**RÉPONSE À LA DEMANDE DE RENSEIGNEMENTS NO. 2 DE LA RÉGIE DE
L'ÉNERGIE**

DEMANDE DE RENSEIGNEMENTS N° 2 DE LA RÉGIE DE L'ÉNERGIE (LA RÉGIE) RELATIVE À LA
DEMANDE D'ADOPTION DE LA NORME TPL-001-5.1(LA NORME) (LA DEMANDE)

(iii) « 1.5. Dates d'entrée en vigueur proposées »

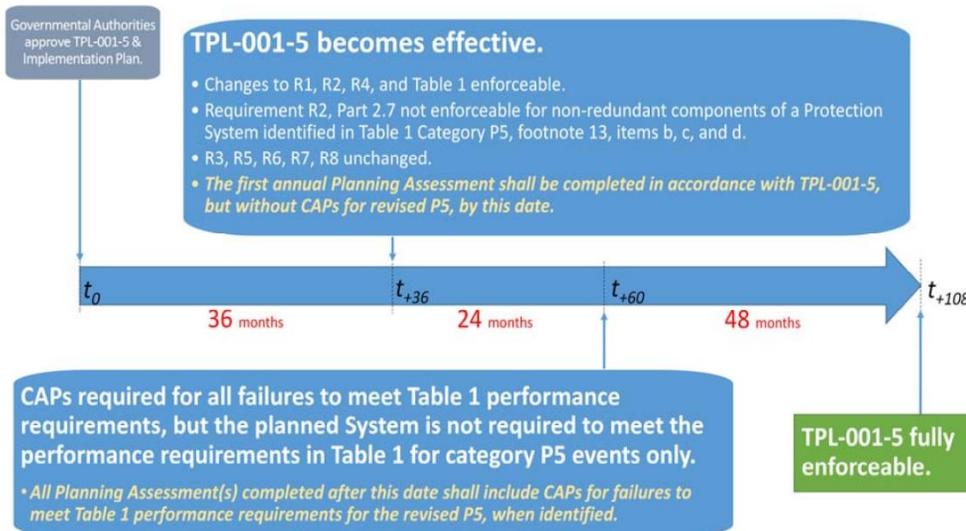
5.1 Dans la description de l'exception relative à l'exigence E2.7 de la Norme à la première étape de la référence (iii) et dans le tableau de la référence (ii), veuillez justifier l'ajout de l'item « a » de la note de bas de page 13 du tableau 1 de la Norme, alors que le Plan de mise en œuvre de la NERC ne fait référence qu'aux items « b », « c » et « d » de la note de bas de page 13 pour cette même exception (référence (iv)).

R5.1 Le Coordonnateur est d'avis que le plan de mise en œuvre de la NERC² comporte une erreur typographique, ou un simple oubli à sa figure 1 en ce sens que le texte précédant et suivant la figure 1 inclus spécifiquement l'item « a » et que la note de bas de page 13 du tableau 1 de la Norme a été

entièrement révisée. Le Coordonnateur ne serait pas en mesure de justifier un délai plus court de mise en œuvre pour cet item.
